ЦИРКУЛЯРНОЕ ПИСЬМО № 314-44- 9094

внесения изменений в Правила классификации и постройки морских судов, 2016, НД № 2-020101-087, в связи с вступлением в силу положений унифицированных требований (УТ) МАКО S21A (May 2011) (Corr. 1 Oct 2011) (Rev. 1 May 2015)

Приложение к циркулярному письму 314-44-91087/21.02.2016
ПРАВИЛА КЛАССИФИКАЦИИ И ПОСТРОЙКИ МОРСКИХ СУДОВ

Глава 7.10 Грузовые люки сухогрузных трюмов

Рис 7.10.6.11 Силы, действующие вследствие давления контейнеров»;

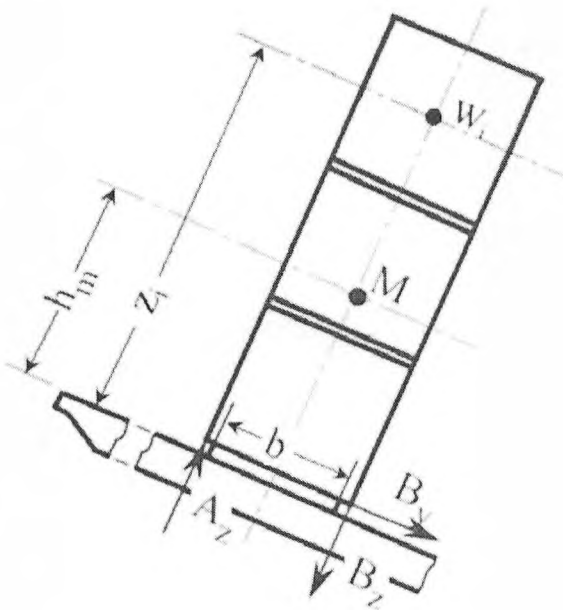
Пункт 7.10.6.11 заменяется следующим текстом:

7.10.6.11.2 Нагрузки, кН, действующие в каждом углу штабеля контейнера, в результате вертикальной, килевой и бортовой качки (судно в положении на ровный киль), должны быть определены следующим образом по формулам, приведенным ниже (см. также рис. 7.10.6.11):»;

b – расстояние между нижними точками крепления контейнера, м, (см. рис. 7.10.6.11);», и далее по тексту»;

«**П р и м е ч а н и е.** При расчете прочности конструкции крышки люка методом расчета перекрытий в соответствии с 7.10.6.21, h_m и z_i должны приниматься как указано на рис. 7.10.6.11. Силы B_y не должны рассматриваться в этом случае.

Значения A_z и B_z , применяемые для оценки прочности крышки люка, должны быть указаны в чертежах крышек люков.

Таблица 7.10.6.12

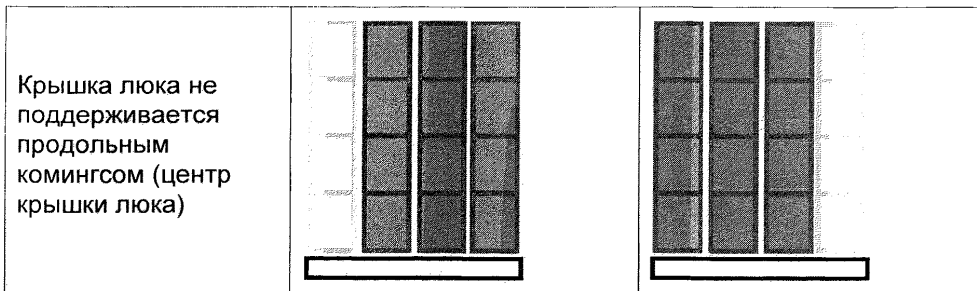
Пункт 7.10.6.12 заменяется следующим текстом:

«7.10.6.12 Нагрузки, указанные в 7.10.6.11.1 и 7.10.6.11.2, должны рассматриваться для случая частичной неравномерно распределенной нагрузки, которая может возникнуть в практике контейнерных перевозок, т.е. когда некоторые места в штабеле контейнеров остаются незаполненными. Для каждой крышки люка направление крена должно быть рассмотрено, как показано в табл. 7.10.6.12.

Случай загрузки судна при частичной нагрузке на крышку люка контейнерного трюма может рассчитываться упрощенным методом, при котором принимается, что незагруженными остаются крайние штабели, которые находятся полностью на крышке люка. Если есть дополнительные штабели, которые поддерживаются частично крышкой люка и частично контейнерными стойками, то нагрузкой от данных штабелей также можно пренебречь (см табл. 7.10.6.12).

существующий **Рис. 7.10.6.12** удаляется;

Рис. 7.10.6.16»;

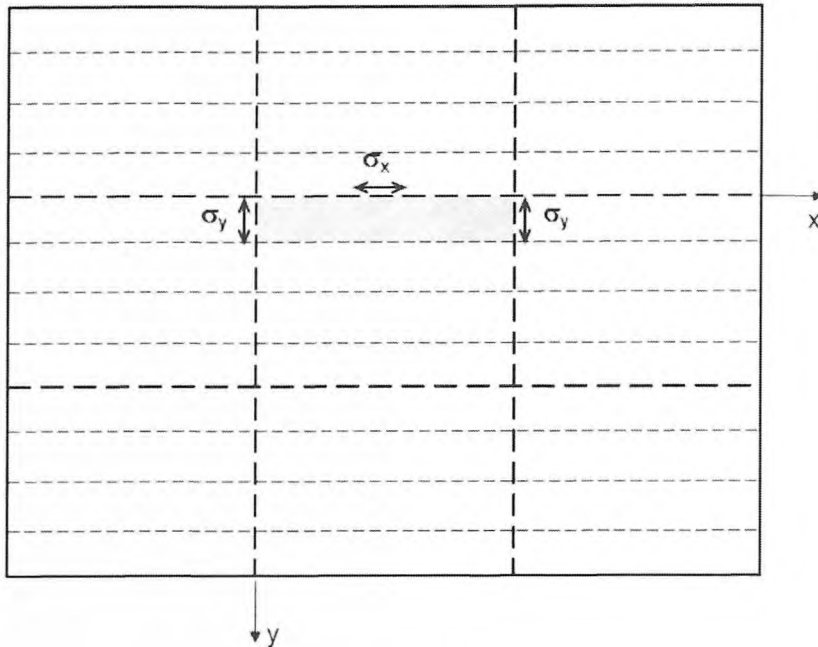
Пункт 7.10.6.16. В экспликации к формуле (7.10.6.16) определение значения « σ » заменяется следующим текстом:

« σ - наибольшее нормальное напряжение, Н/мм², верхней обшивки крышки люка, как показано на рис. 7.10.6.16;»;

Рис. 7.10.6.16 заменяется новым рисунком 7.10.6.16: «
 $\sigma = \max(\sigma_x; \sigma_y)$

дополняется новые рисунками 7.10.6.39 -1, 7.10.6.39 -2, 7.10.6.39 -3, 7.10.6.39 -4;

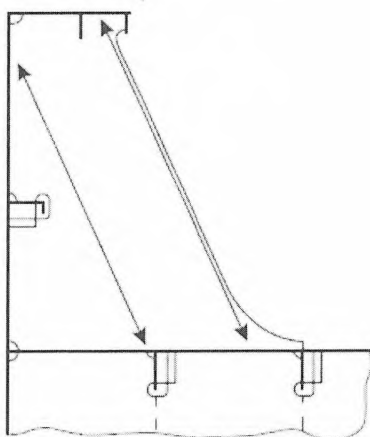
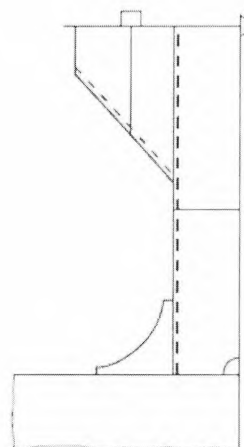
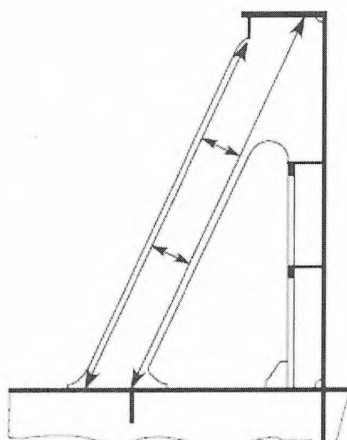
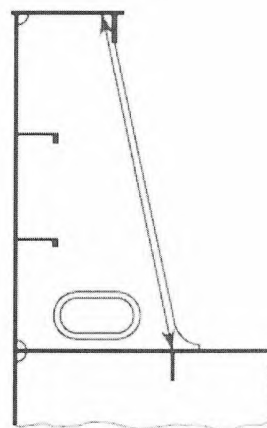
«В месте соединения стенки комингса и палубы (см. рис. 7.1.6.39-1 и 7.1.6.39-2) момент сопротивления Z , см³, должен быть не менее:», далее по тексту;

«...Для других конструкций стоек, таких как показано на рис. 7.10.6.39-3 и 7.10.6.39-4, напряжения должны быть определены через анализ перекрытий или методом конечных элементов. Рассчитанные напряжения должны соответствовать допускаемым напряжениям в соответствии с 7.10.6.14.»;
